第六章第二節審查意見

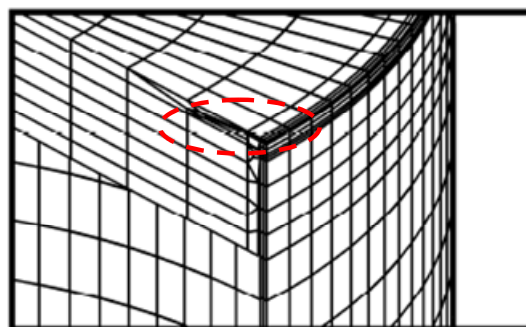
1. 「…接觸彈簧勁度必須夠大…但不能太大以致於造成勁度矩陣ill-condition。間隙接觸勁度 1.75×10^7 N/mm 就是以此原則而決定。」僅說明原則，但攸關密封鋼筒 設計安全，請進一步詳細說明如何決定間隙接觸勁度 1.75×10^7 N/mm 為合適數值，及以此係數所得之穿透品質(穿透量)為何?以利審查者之判斷。
2. 請台電公司評估 CONTAC52 所計算之結果其穿透品質為何。

1. 對於密封鋼筒的有限元素模型，在於密封鋼筒外殼的外表面使用CONTAC52元素，模擬混凝土護箱傾倒時的密封鋼筒外殼與混凝土護箱

鋼襯的相互作用現象。由撞擊面計算得到的半對稱模型，沿著圓周方向對密封鋼筒外殼與混凝土護箱鋼襯間的節點選擇一適當的間隙勁度，用於計算密封鋼筒與混凝土護箱間的接觸力，讓混凝土護箱的撞擊力得以傳遞至密封鋼筒。增加間隙勁度可以使得密封鋼筒與混凝土護箱間的接觸簡化為單一節點對單一節點的接觸，分析後觀察間隙元素(gap element)的穿透量大約是0.02 in，因為支撐混凝土護箱鋼襯的混凝土的彈性係數大約只有碳鋼的10%，此穿透量已經是很小的穿透量值，所以間隙接觸勁度 $1.75 \times 10^7 \text{ N/mm}$ 為合適數值。

同意答復。穿透量約 0.02in，而鋼筒壁厚經查為0.5in。故本分析之穿透係數為0.04，小於一般的0.1，故此接觸分析品質可被接受。

密封鋼筒有限元素模型

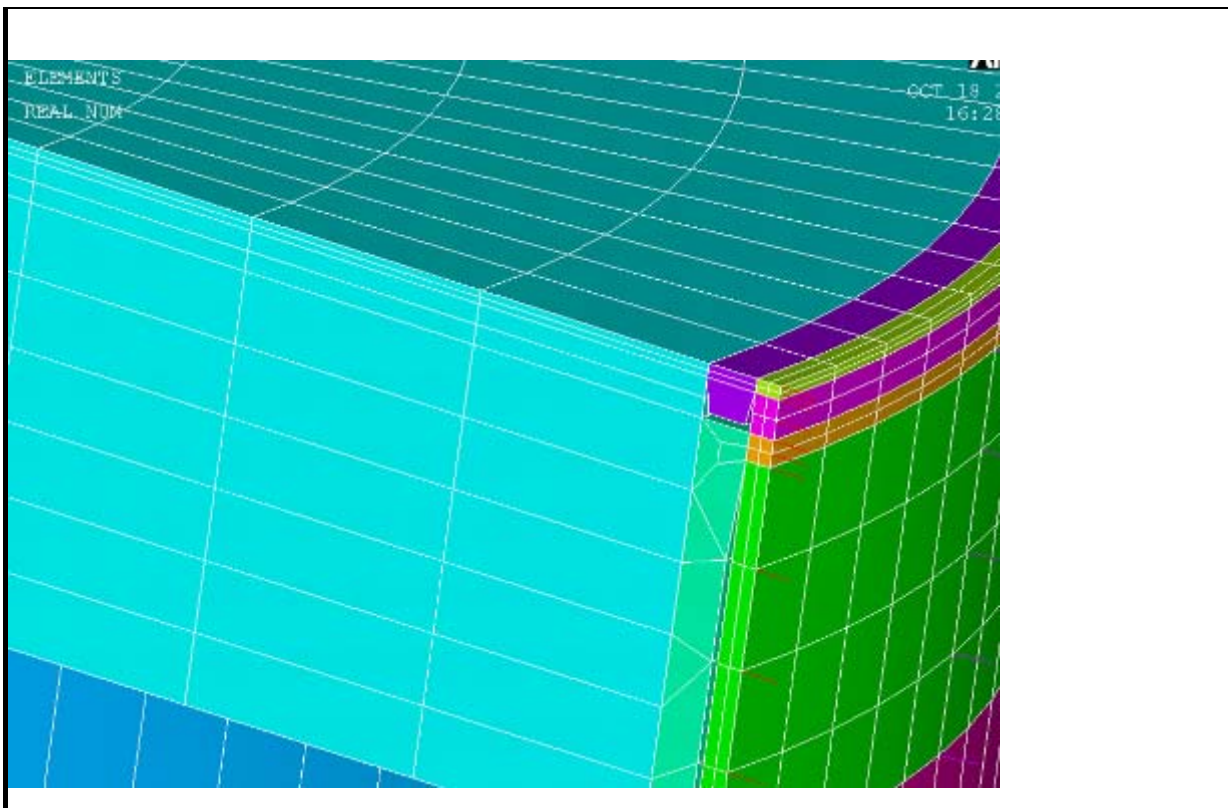
虛線圈選處為模擬鉚接細節，此細節之討論應屬重要，但有限元素網格過於狹長與尖銳恐影響分析準確度，請說明此處之網格劃分對分析結果之影響。

「元素只在徑向有較高的長寬比，所以對於軸向應力計算不會有顯著影響。」審查意見為：元素只要形狀、角度不良，會影響整顆元素之品質，甚至影響全域剛性矩陣的品質，不會單單只影響徑向的應力計算，且後續的應力線性化須計算 principal stress，任一應力分量計算失準皆會影響應力線性化，也會影響安全評估的正確性。且應力線性化應在正確的應力結果中執行，然而回覆意見：「應力線性化基本上會消除不理想的網格可能造成的應力集中效應」並沒有回答原提問有關網格不良影響分析結果之關切。台電公司應評估在此模式分析下，誤差範圍是多少？

ANSYS使用位移形狀函數(displacement shape functions)計算模型之位移量，而對於LS-DYNA軟體則要求更精細的網格模型進行計算。ASME 規範要求申請者使用應力線性化求得截面應力，應力線性化基本上會消除不理

想的網格可能造成的局部的應力集中效應。又圖6.2.A.2-2之截面14為垂直截面(密封鋼筒軸心方向)，該元素只在半徑方向有較高的長寬比，所以對於截面14之軸向的應力線性化計算不會有顯著的影響。

針對委員審查意見，建立另一具備理想元素切割之有限元素模型進行密封環周邊元素分割的靈敏度分析，模型的密封環周邊元素分割如下圖，圖中在密封上蓋已避免使用狹長尖銳的元素，並以密封環受力最嚴苛的護箱傾倒意外事故進行分析計算，分析結果顯示新模型在應力截面 10, 11, 14 與 15 的應力值相較於安全分析報告中的原有限元素模型的計算結果，最大應力增加量不超過 0.6 %，有些應力截面的應力值且有輕微降低的現象。所以新模型與安全分析報告中的原有限元素模型的計算結果並無顯著差異，此證明原分析數據的可靠性。

B 熱應力之邊界條件

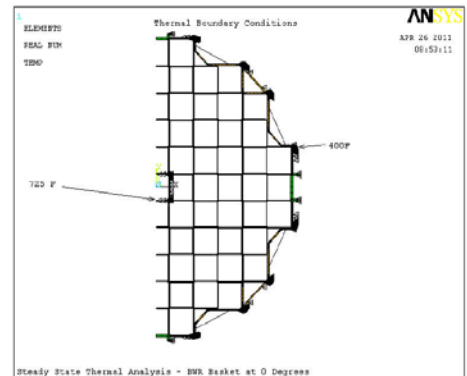
為模擬最大溫度梯度，提籃中間邊界條件給定為 385°C 而外圍給定為 204.4°C ，請問此些邊界條件如何而來？若是經由 FLUENT 計算而來，何不以 FLUENT 計算結果來當作邊界條件？或是提供 FLUENT 計算結果以利審查者判斷報告目前給定之邊界條件是否為最嚴苛之條件？

選擇一保守的邊界條件涵蓋貯存與運貯狀態下的燃料提籃的溫度梯度。除了以FLUENT程式進行貯存狀態及運貯狀態下的熱傳評估之外，ANSYS程式也用於運貯預備的真空乾操作業(SAR 6.3.6-2頁)的保守熱傳評估。評估結果顯示貯存與運貯狀態下的燃料提籃最大熱梯度分別小於60°C與152°C，所以分析時所用的180.6°C (385-204.4)的燃料提籃溫度梯度足以涵蓋貯存與運貯狀態下的燃料提籃的最大溫度梯度。
